Byggnadsstyrelsen har i skrivelse av den 6 mars 1962 yttrat sig över inkommet förslag till om- och tillbyggnad av begravningskapellet på södra kyrkogården i Sollentuna.

Beträffande förslag till kapell med kremationsanläggning i södra kyrkogården.

I det av stadsarkitekt Lage Knappe i april 1967 utarbetade förslaget har kapellet placerats så att det i sin södra och även något i sin västra del kommer utanför det i stadsplanen angivna byggnadsområdet. Enligt underhandsuppgift skall den i situationsplanen visade kaffee- och serveringsbyggnaden utgå. Förslaget innebär att större möjligheter till lämplig utformning av transportvägar på norrsidan och personalens tillfart från till utvärdekören på västra sidan kan ges en mindre bredd. Byggnadsnämnden kan jämlikt 67 § byggnadsstadgen meddela den obehöriga avvikelsen från stadsplanens lägesanvisning.

KAPELL SÖDERA KYRKOGRÄDEN
SOLLENTUNA
SITUATIONSPÅN
ARK. SÅZ L. KNAPE
17/11. 1967
SKALA 1:400
SOLLENTUNA
GI

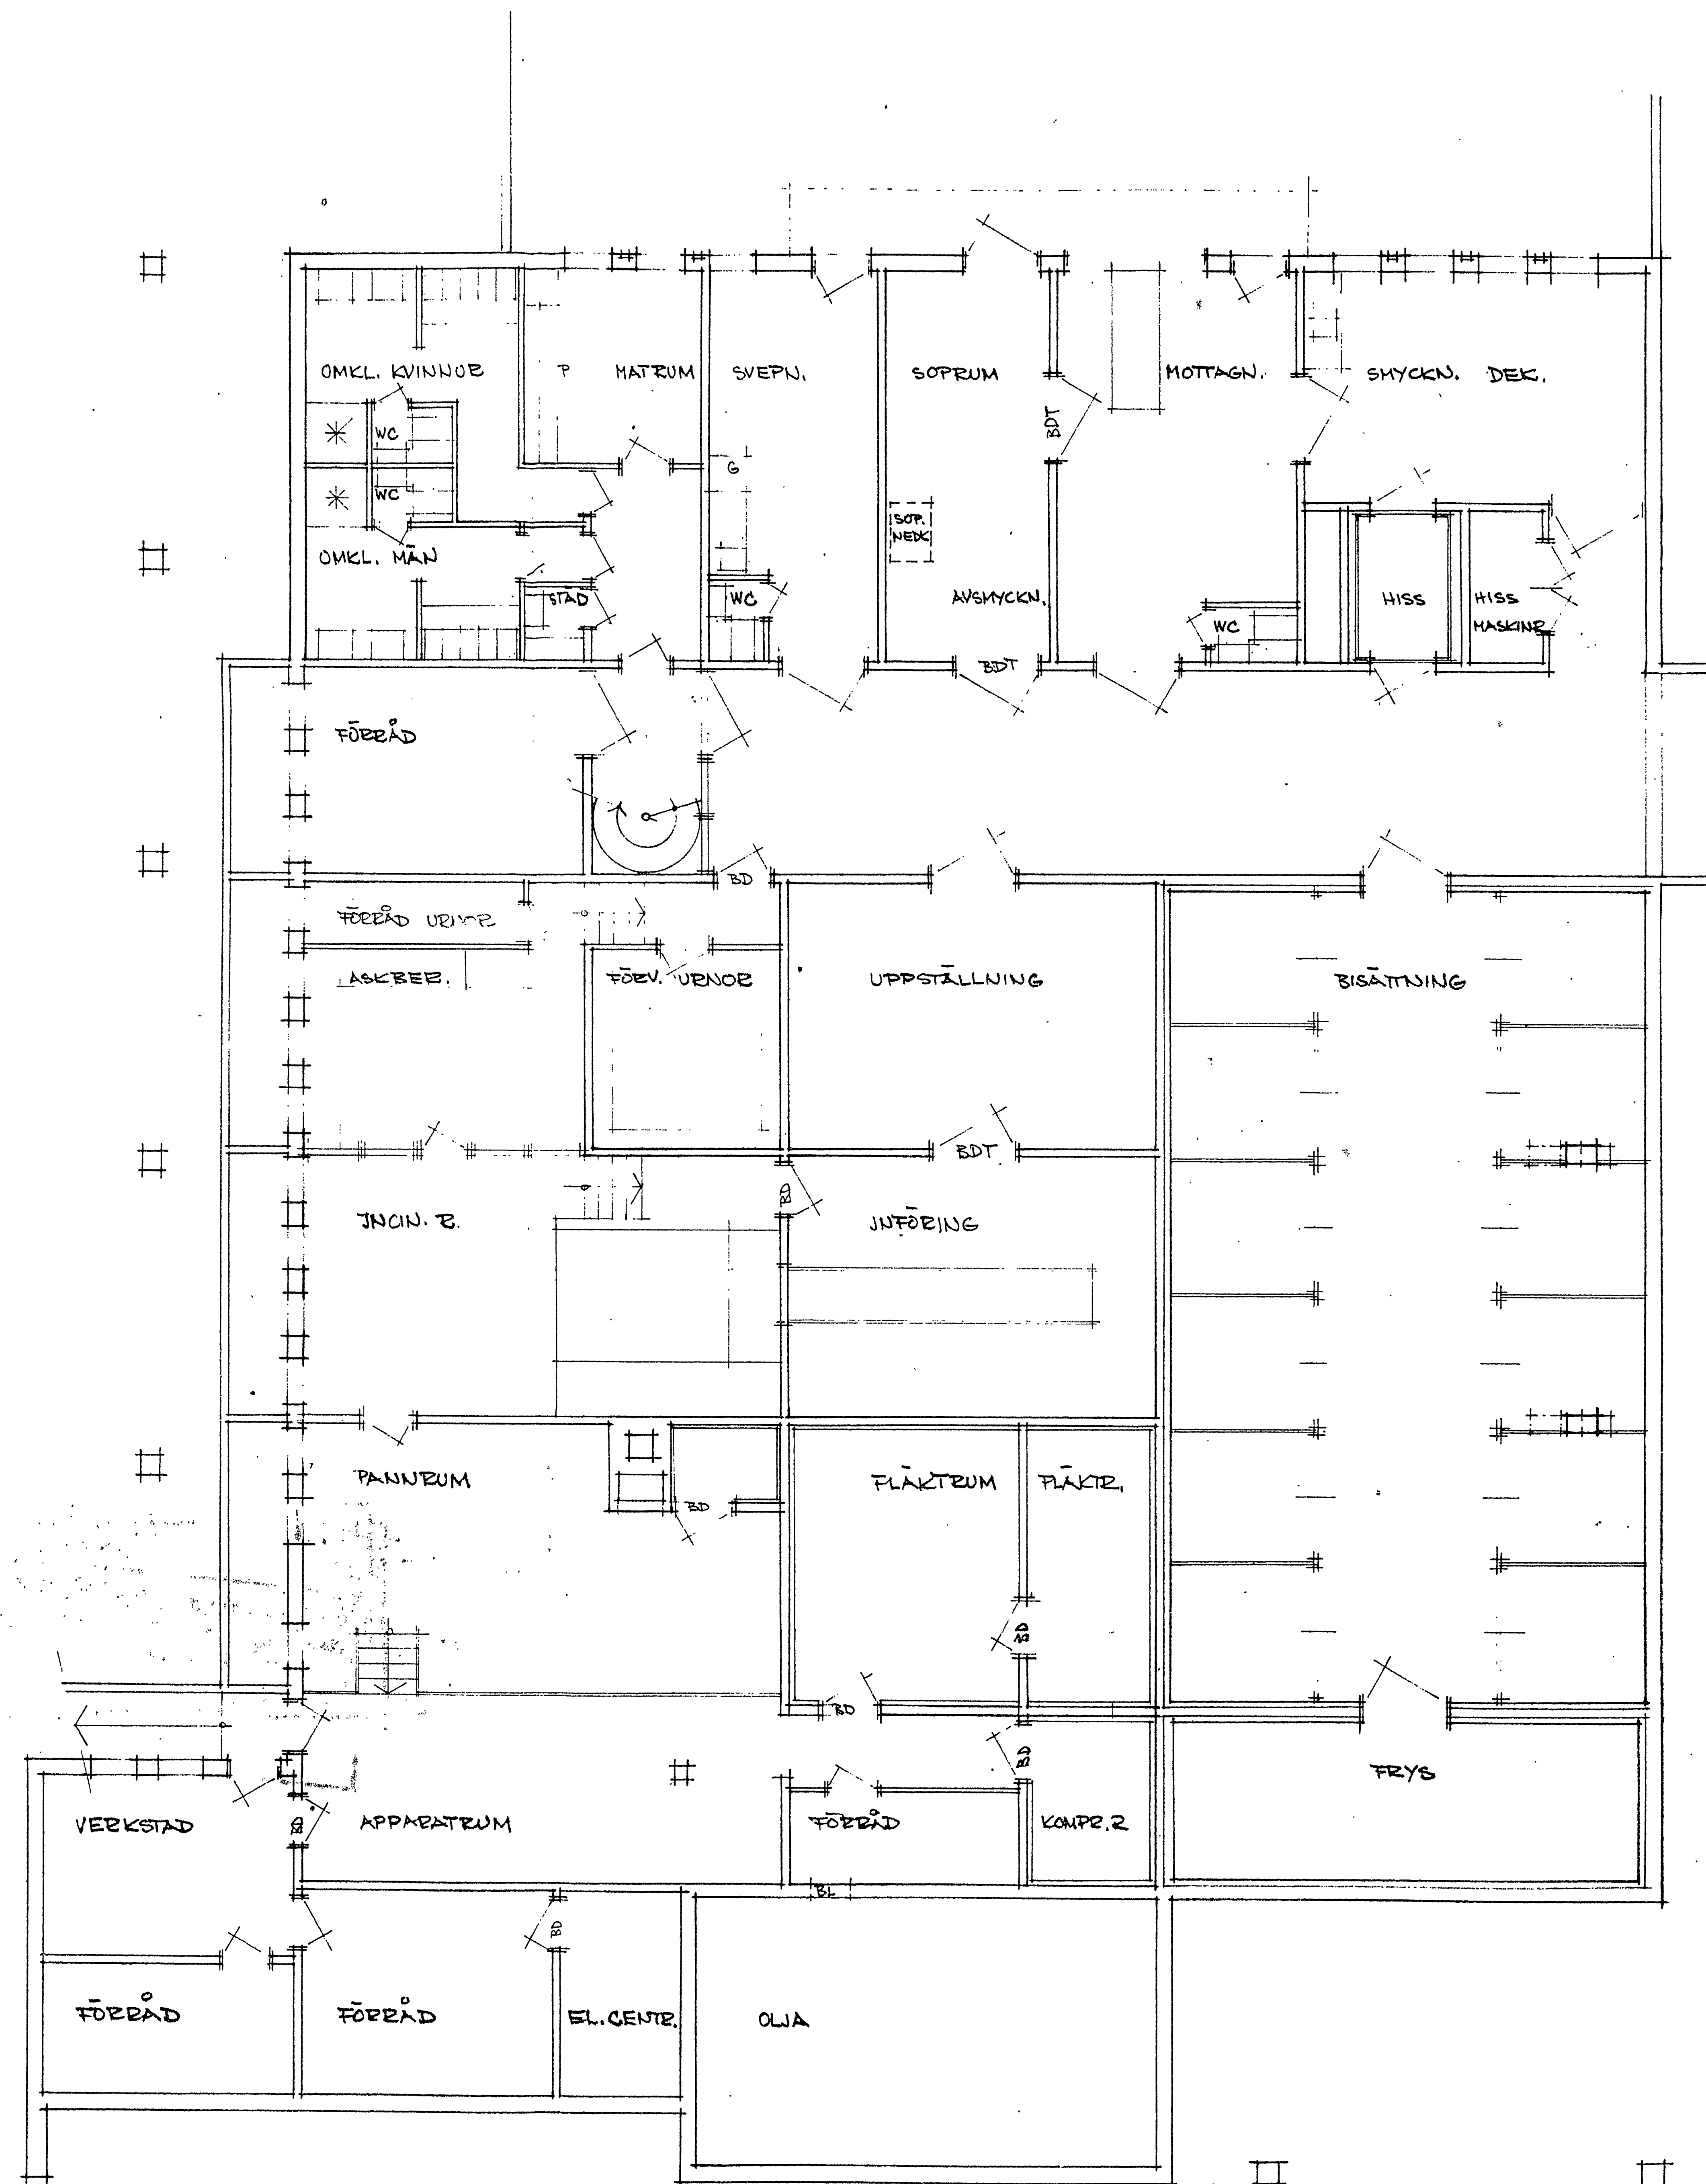
Förslaget som utarbetats i skala 1:200 ger inga detaljerade upplysningar om hur detaljbestämningen skall anordnas. Det förutsätter att denna fråga detaljstuderas. I samband med utloppande av kaffee- och serveringen bör försärdan vid entrén omarbetas och jag skulle förorda att entrévägen vreds så att den vid sin anslutning till den större kyrkogårdsvägen blev förekluten mot öster. På grunden är självklart behövt inga problem uppstå vid bortledning av dagvatten. Spillvattnet skall anslutas till avloppsnätet enligt byggnadskontorets anvisningar.
